Република Србија
ГРАД КРУШЕВАЦ
СКУПШТИНА ГРАДА КРУШЕВЦА
КОМИСИЈА ЗА ПЛАНОВЕ
број: 350-525/2023
датум: 20.11.2025.год.

ИЗВЕШТАЈ О ОБАВЉЕНОЈ ПОНОВЉЕНОЈ СТРУЧНОЈ КОНТРОЛИ
нацрта Плана детаљне регулације „Стамбено насеље Лазарица 4, блок БЗ“ у Крушевцу, пре јавног увида

Сл. 1. Извод из нацрта урбанистичког плана

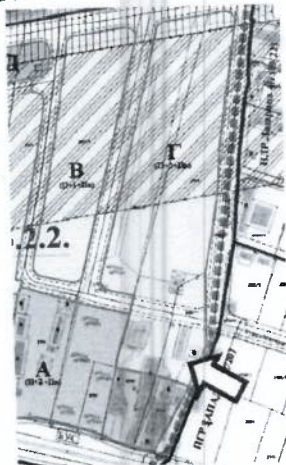
Увидом у изложени нацрт урбанистичког плана утврдио сам да је целина којој припадају катастарске парцеле на којима сам укупном као власник је преочена новом јавном саобраћајницом, па су подручја планирана за остало земљиште поделена у две урбанистичке целине, означене у овом плану ознакама „А“ и „Б“.

Улажем ову примедбу да се у наставку поступка изврши корекција урбанистичког плана и да се исправи граница урбанистичке целине А до планиране саобраћајнице и да се ова површина уједино од планиране саобраћајнице, целокупно предају за вишепородично становање.

Примедба се делимично прихвата, на начин да се не мењају границе зона А и Г, већ да се текстуални део допуни одредбом да се, у случају препарцелације и припајања делова парцела јужно од продужетка Малајничке улице парцелама кп.бр. 2946 и 2949, обе КО Крушевац, које излазе на Улицу цара Лазара, за читаву новоформирану грађевинску парцелу која има излаз на Улицу цара Лазара примењују правила за зону А.

План грађевинских парцела јавне намене прилог бр.4 (извод из предлога нацрта плана)

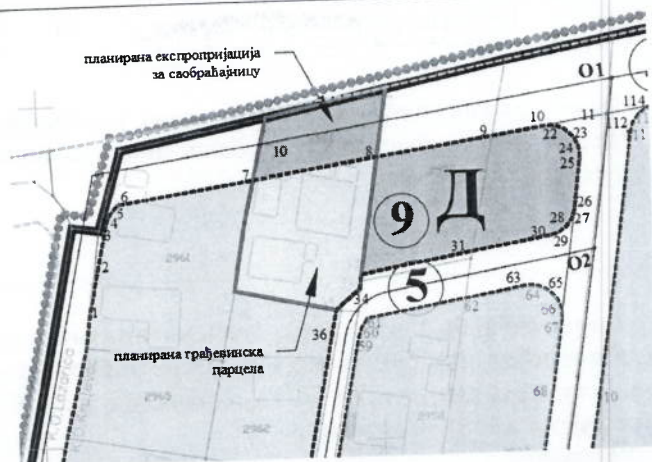
1	Број примедбе: IV 01 999/3334
	Подносилац примедбе: Горан Павловић, ул.Јанка Катића 13, Крушевац
	Примедба се односи на планирану експропријацију к.п.бр.2960 КО Крушевац
	Став обрађивача: Примедба се не прихвата.
	<p>ОБРАЗЛОЖЕЊЕ</p> <p>У графичком прилогу бр.04 План грађевинских парцела јавне намене, приказан је планирани део парцеле (површине ~167.0m²) к.п.бр. 2960 за експропријацију (за потребе планиране јавне саобраћајнице).</p> <p>Остали део парцеле испуњава планиране урбанистичке параметре за формирање грађевинске парцеле (површине ~350.0m²).</p> <p>Имајући у виду да се парцела налази у непосредној близини пружног колосека, и да се налази у зони заштитног пружног појаса, изградња на парцели условљена је правилима која важе за зону заштите, која су дата у текстуалном делу у поглављу 3.5.1. Саобраћајна инфраструктура и нивелација, поднаслов <u>Железнички саобраћај-Посебни услови железнице</u></p>

Став Комисије је да се примедба бр.1 прихвата.

Предметну парцелу планирати као јавну зелену површину, што је намена планирана на суседним парцелама са источне стране. Тачно је да ће остатак након експропријације за саобраћајнице бити довољне површине за формирање грађевинске парцеле, али позиције грађевинских линија и планирана удаљења од суседа не остављају довољно простора за квалитетну нову изградњу.

Извод из предложеног нацрта Плана детаљне регулације „Стамбеног насеља Лазарица 4, блок Б3“ у Крушевцу – прилог бр.3

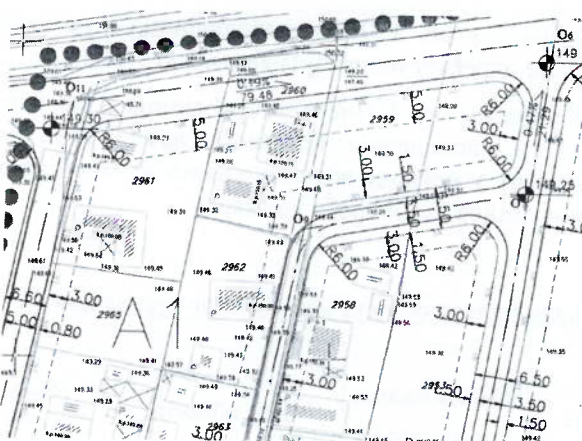
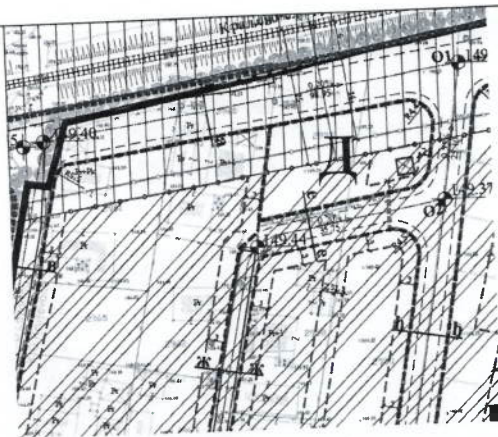
Имајући ово у виду, је се противим било каквом одузимању мог кућног пласа за изградњу улице, а по плану детаљне регулације стамбеног насеља Лазарица 4 стамбени блок Б3. Ово због тога што је ранијим планом било предвиђено формирање улице, али не преко моје парцеле, већ преко парцеле Павловић Горана из Крушевца К.Р.бр.2902 КО Крушевац. Кроз цели ову улицу, па и кроз парцелу поменутог Павловић Горана је спроведена канализациона мрежа, а ова канализација иде све до постојеће пруге на истој страни. Ова канализациона мрежа је изградња још 1980. године, јер је ту одувек постојала улица која је има од улице Наде Мачковић па све до пруге.

Ја разумем да је потребно да се формира улица, али иста може да иде правцем како иде улица Јанка Катића у Крушевцу, па да се евентуално један мали део моје парцеле узме за улицу, а не да се формира улица преко целе моје парцеле са истојне стране.

Примедба се односи на планирану трасу саобраћајнице, продужетак улице Јанка Катића

У претходном планском документу, План детаљне регулације стамбеног насеља Лазарица 4 стамбени блок Б3 у Крушевцу (Сл.лист општине Крушевац бр.8/09), у графичком прилогу бр.4 План саобраћајница са регулацијом и нивелацијом јасно се види да је предлог трасе улице Јанка Катића исти као и у предложеном нацрту плана. Ваш предлог да се прикључак улице Јанка Катића на улицу Железничку оствари преко парцела к.п.бр.2960 и к.п.бр. 2959 обе КО Крушевац, није у складу са правилима струке. Овакав начин прикључка би додатно оптеретио и успорио саобраћај у улици Железничкој.

Саобраћајни профил улице Јанка Катића у складу је са законским минимум за једносмерну саобраћајницу (0.25м+3.5м+0.25м).

Као предлог који би се могао сматрати прихватљивим, а вама изашло у сусрет предлажемо корекцију планираног профила е - е на следећи начин:

Тротоар би остао уз планирану зелену површину.

Став Комисије је да се примедба бр.3 не прихвата.
Прихвата се одговор обрађивача плана.
Комисија је гласала једногласно.

Приказ постојећег стања предметних парцела

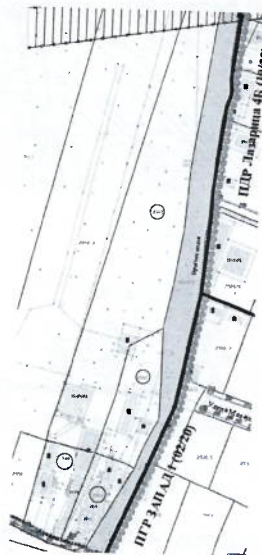
4	Број примедбе: IV 01 350- 999/3684
	Подносилац примедбе: Спасић Мирослав, ул.Цара Лазара 350, Крушевац
	Примедба се односи на промену намене на деловима к.п.бр.2947 и 2948
	Став обрађивача: Примедба се не прихвата.
	ОБРАЗЛОЖЕЊЕ Предложена траса нове саобраћајнице је продужетак трасе постојеће улице Малајничке. Формирани урбанистички блокови А и Г су последица планиране намене планом вишег реда.

Планом генералне регулације „Запад 1“ у Крушевцу („Сл. лист града Крушевца“, бр. 02/20“) дефинисано је:

"У подцелинама 5.2.2. и 5.2.4. вишепородично становање је могуће реализовати само на парцелама које имају директан приступ (целом ширином фронта парцеле) на Улицу Цара Лазара."
Предметне парцеле немају приступ са улице Цара Лазара.

Став Комисије је да се примедба бр.4 делимично прихвата.

Извод из ПГР „Запад 1“ у Крушевцу („Сл. лист града Крушевца“, бр. 02/20“)

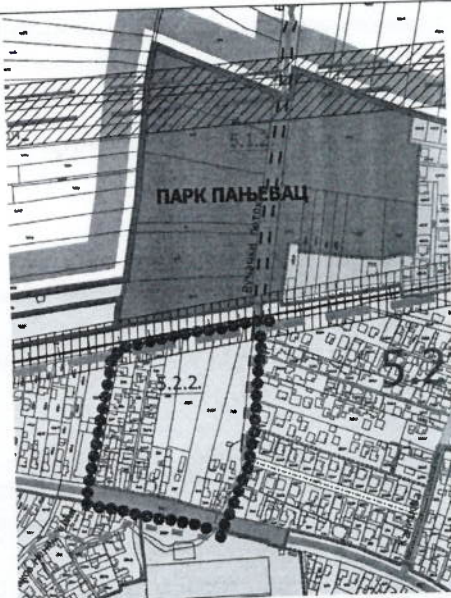
- 1) Недостатак јавних зелених и спортско-рекреативних површина
У оквиру обухвата плана није предвиђен ниједан јавни парк, сквер или спортско-рекреативна површина. Зеленило је сведено на минималан проценат унутар приватних парцела (30%), што није у складу са стандардима који препоручују најмање 10 m² јавних зеленила по становнику, а за нове стамбене блокове и до 23 m².
Предлог измене: Одредити и јасно парцелирати јавне зелене површине у оквиру блока, са минимумом од 10 m² јавног зеленила по становнику, као и једно спортско игралиште у радијусу од 300 m.

5	Број примедбе: IV 01 999/3756
	Подносилац примедбе: Бобан Јовановић, ул.Балшићева 1, Крушевац
	Примедбе се односе на планска решења
	Став обрађивача: Примедба се не прихвата.
	ОБРАЗЛОЖЕЊЕ
	1. Параметри који су дати у нацрту плана у складу са пареметрима утврђеним у плану вишег реда. У Плану генералне регулације "Запад 1", у непосредном окружењу предметне локације планиран је "Парк Пањевац", са свим неопходним садржајима у складу са правилима струке, намењен и становницима предметног подручја.

Став Комисије је да се примедба бр.5/1 делимично прихвата, самим прихватањем примедбе бр.1.
